## **PLIS EST DELLE CAVE**

### **FORUM PLIS**

*Resoconto della seduta del 09/04/2019*

**OGGETTO: CONTRODEDUZIONI A PARERI DEL FORUM DELLE ASSOCIAZIONI  
PEC N. 23574 DEL 24/04/2019 E PEC N. 23603 DEL 26/04/2019**

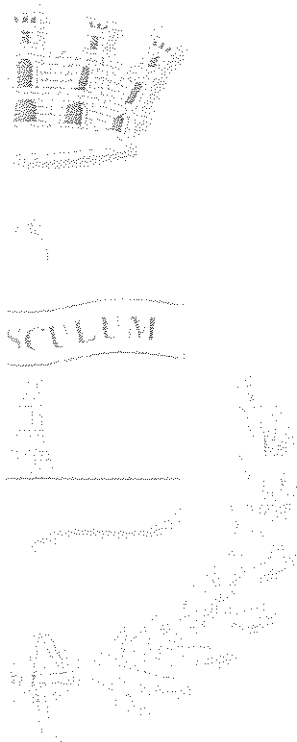
**Osservazione:** " - La criticità più rilevante riguarda il comune di Carugate, che di fatto non ha alcun accesso ciclopedonale in sicurezza al Plis. Questo risulta particolarmente penalizzante perché nel PPI si prevede di realizzare un percorso ciclabile – la via delle Cave - che attraversa 4 comuni del Plis, permettendo di raggiungere anche importanti plessi scolastici, ma Carugate ne sarà escluso, in quanto non è previsto alcun collegamento con questo percorso. Se si realizzeranno attività di educazione ambientale, come previsto nel PPI, non ci sarà modo di condurre i ragazzi delle scuole, oratori, gruppi in genere al parco senza utilizzare un mezzo motorizzato. Si ritiene quindi fondamentale la realizzazione di un collegamento."

**Controdeduzione:** "Ai sensi della DGR 12/12/2007 n. 8/6148 "Criteri per l'esercizio da parte delle Province della delega di funzioni in materia di Parchi Locali di Interesse Sovracomunale (art. 34 comma 1 L.R. 86/83; art. 3 comma 58 L.R. 1/2000)" le finalità del PLIS sono:

La presenza della A51 tra l'edificato di Carugate e il PLIS Parco Est delle cave costituisce un importante barriera infrastrutturale nella accessibilità ciclo pedonale delle aree a PLIS dall'edificato residenziale di Carugate.

Tale elemento, pur non facendo venir meno la gran parte delle finalità del PLIS legate alla valenza ecologica, paesaggistica e naturalistica della porzione del territorio del Comune di Carugate ricompresa nel PLIS Parco Est delle cave, ne attenua la potenzialità fruibili, per evidenti difficoltà tecniche ed economiche nella realizzazione di idonee connessioni.

Questo aspetto, insieme alla presenza a margine ovest del nucleo urbano di Carugate del PLIS PANE, che costituisce un importante bacino per la fruizione delle aree agricole da parte dell'abitato di Carugate, ha portato alla scelta, da parte del Comune di Carugate, di non rafforzare la connessione ciclabile esistente tra i territori in PLIS e l'abitato. "
